Fra: Martin Scheid Eikeland <martin.s.eikeland@gmail.com>
Sendt: tirsdag 19. mars 2019 09:26
Til: Byggesak Lindås
Emne: Re: Midgardshøgda bustadsfelt

Vi viser til dykkar førespurnad om ferdigattest for Midtgardshøgda bustadfelt.

Eg har sett litt på dette, og eg rekner med at leikeplassen du viser til er FL2 som er vist på områdeplankartet under her og flyfoto av situasjonen i 2015. Eg ser at FL3 som er runda av under også er knytt til KS3 som du bur i. Vidare har eg teke med utklipp av føresegnene som styrer utforming av leikeareala og rekkeføljekravet for opparbeiding.

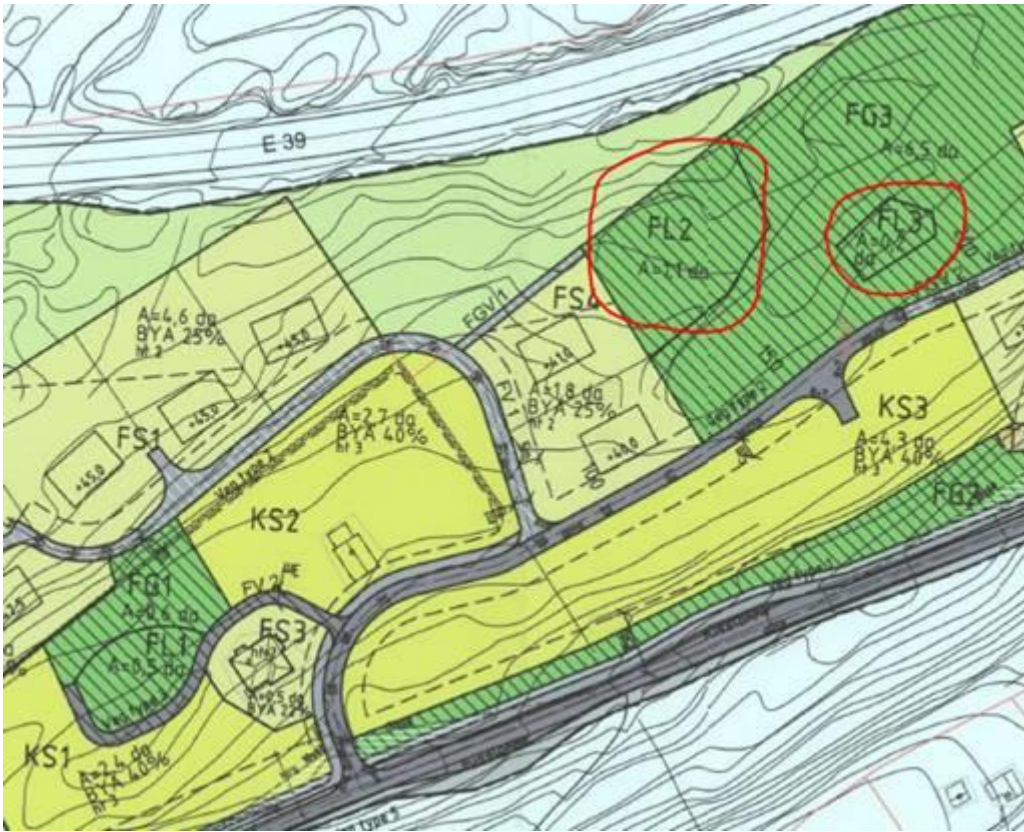
Etter det eg kan sjå, er det spesielt krav om ballplass for FL2, og det er i tillegg generelle krav til opparbeiding som skildra i starten av § 7.2. Rekkefølgekravet seier at leikeareala skal opparbeidast samstundes med dei andre tekniske anlegga.

Etter det eg kan sjå av flyfotoet (eg har ikkje vore ute og sett), så kan det sjå ut som at det er etablert ei sandkasse og ei større grusa flate som truleg skal fungere som ballbane innanfor FL2. Det kan også sjå ut til at FL3 er etablert med sandkasse og eit eller anna i tillegg, men her ser det heilt overgrodd ut.

Eg set byggesak på kopi her, slik at dei kan svare på om det er gitt ferdigattest for dette og om ein har vurdert rekkefølgekravet som oppfylt. Om kommunen har godkjent at det er tilfredsstillande oppført i henhold til planen, så er det truleg ikkje så mykje å gjere opp i mot utbyggar vil eg tru. Men akkurat dette trur eg byggesak må få svare på, i forhold til kva vurderingar som er gjort i byggesaka i høve det føresegna seier om første avsnittet i § 7.2 og det som er spesifikt knytt til FL2.
